柏崎刈羽原子力発電所 1号機

新潟県中越沖地震後の設備健全性に係る
点検・評価状況に関する追加報告
(原子炉建屋及びタービン建屋)

平成21年12月18日

東京電力

剥離・剥落に関する点検の流れ（見直し後）

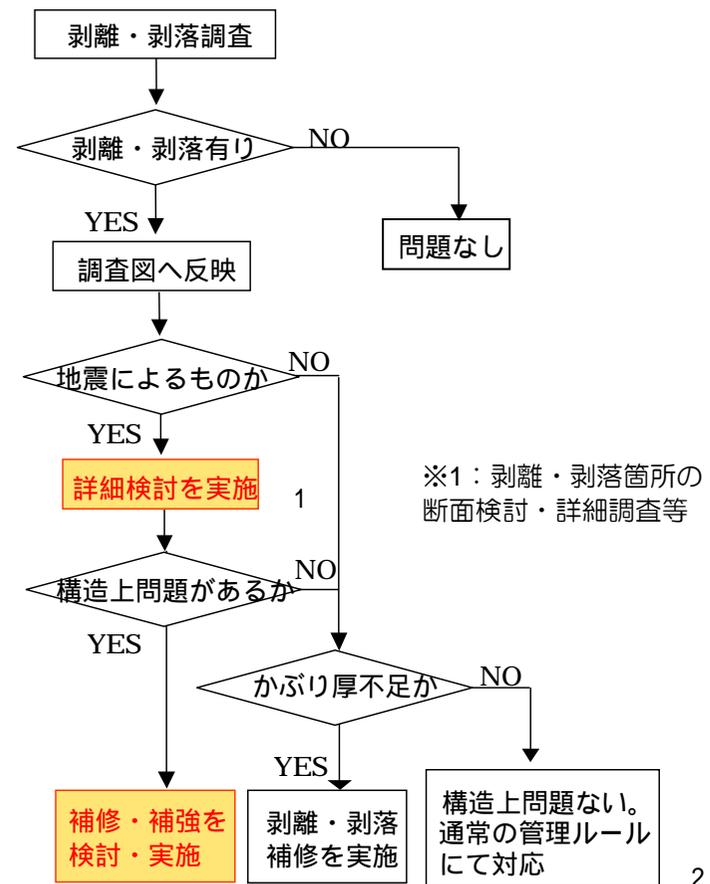
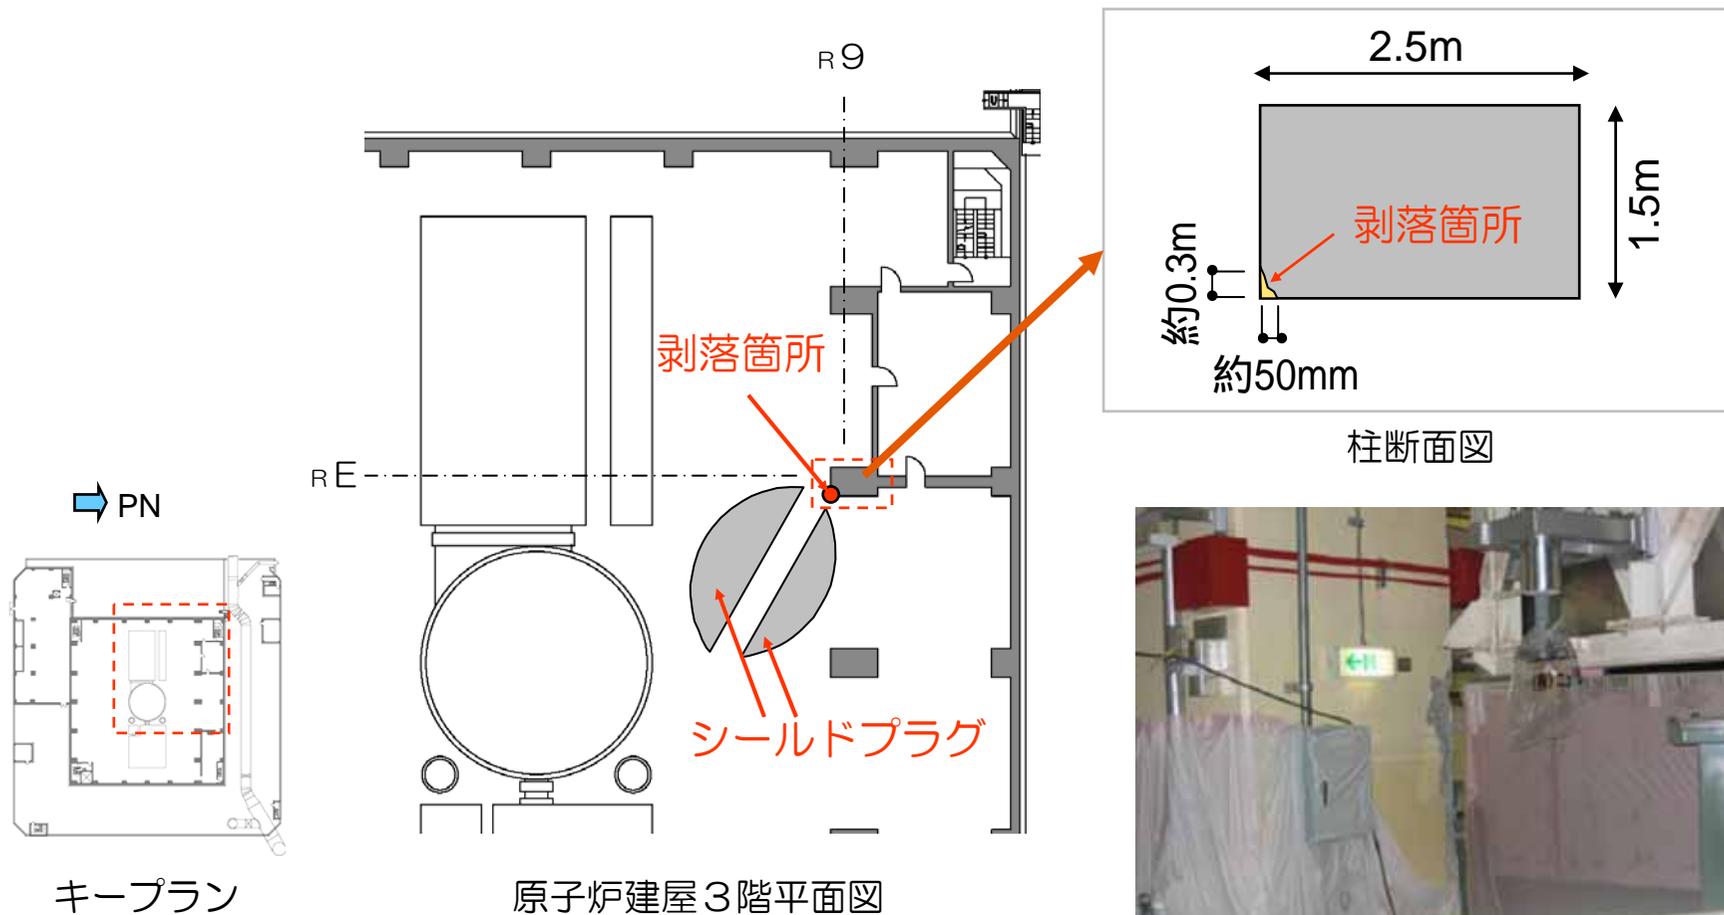
■鉄筋コンクリート構造物の剥離・剥落に対しては、以下の点検方針を設定。
 なお、立入検査時のコメントを反映して、フローの見直しを行った。

1号機タービン建屋運転床レベル配置図（T/Gペデスタル（赤線内側）近傍のみ）

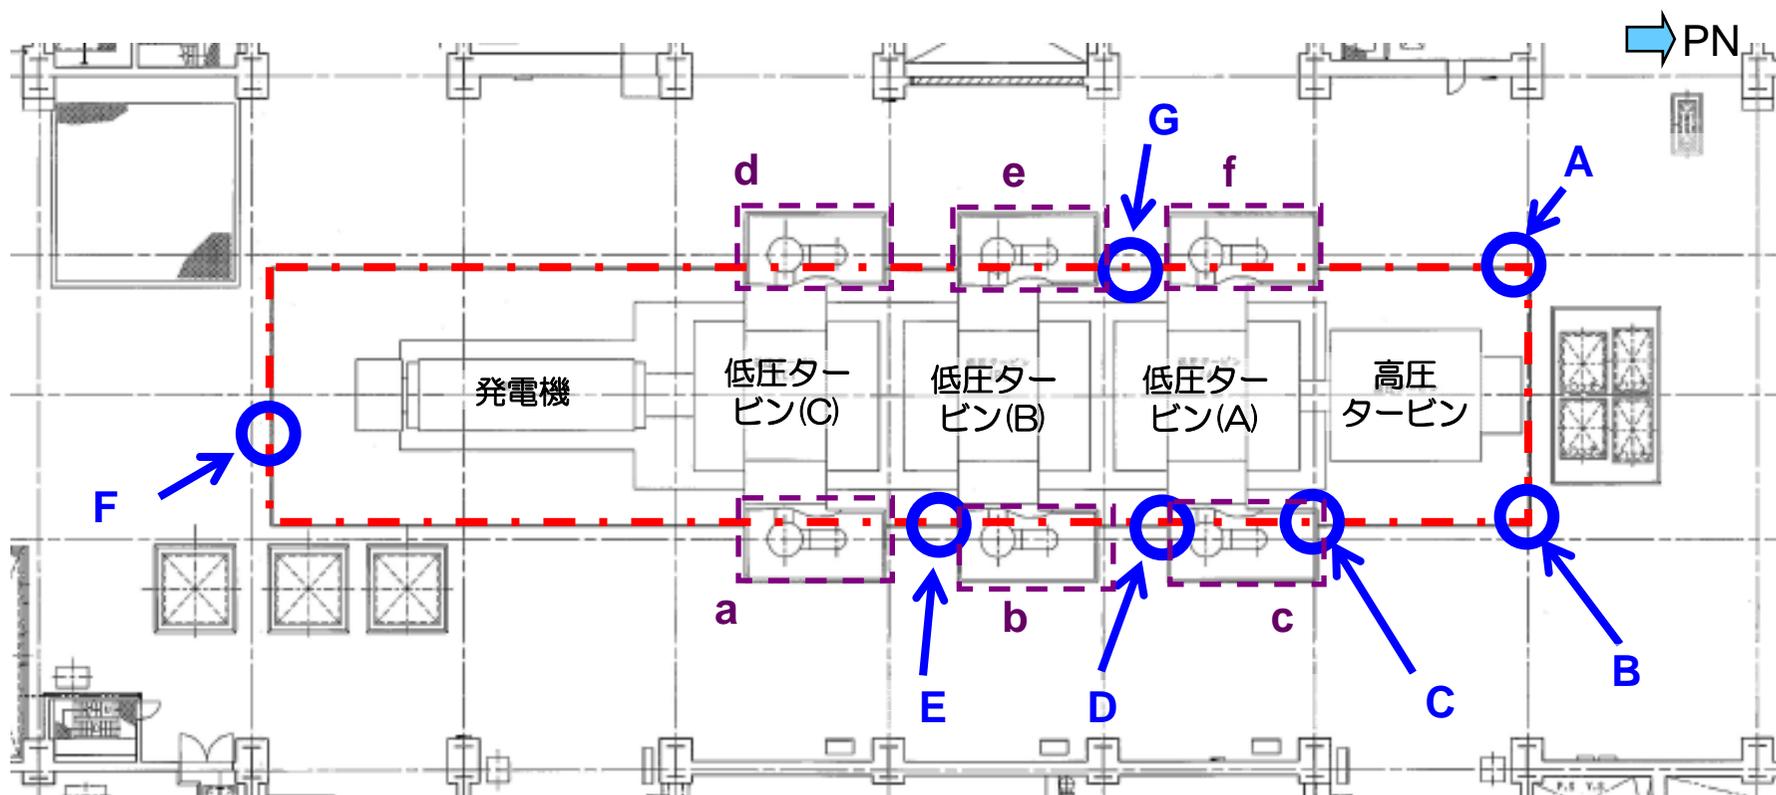
タービン建屋の剥落箇所No.4上部の広範囲の剥落について、剥落の原因をノロによるものと推定しているが、剥落状況を見ると、タービン建屋とタービンペデスタルの接触によるものとも考えられる。検討してみてもどうか。

タービン建屋のコンクリート剥落自体には問題はないと思うが、適切なクリアランスが確保されている建屋とタービンペデスタルが接触したのであれば、タービンペデスタルの受けた影響についても検討すべき。

- タービン建屋とT/Gペデスタル躯体接触の痕跡確認
タービン建屋とT/Gペデスタルの躯体どうしが接触したことを示唆する痕跡がないか、確認を行う
- タービン建屋剥落事象の発生可能性の評価（=T/Gペデスタルが受けた荷重の評価）
局部的にタービン建屋とT/Gペデスタルのコンクリートが伝達した荷重について、T/Gペデスタルにかかった支圧荷重と、T/Gペデスタルの最大許容荷重との比較を行った

- タービン建屋、T/Gペデスタルともに、階高が上がれば応答変位も大きくなると考えられることから、T/Gペデスタル最上階であるタービン建屋運転床レベル（T.P. +5,200）における接触の痕跡の有無を確認
- さらに、タービン建屋側の剥落が認められた部位近傍の状態も確認
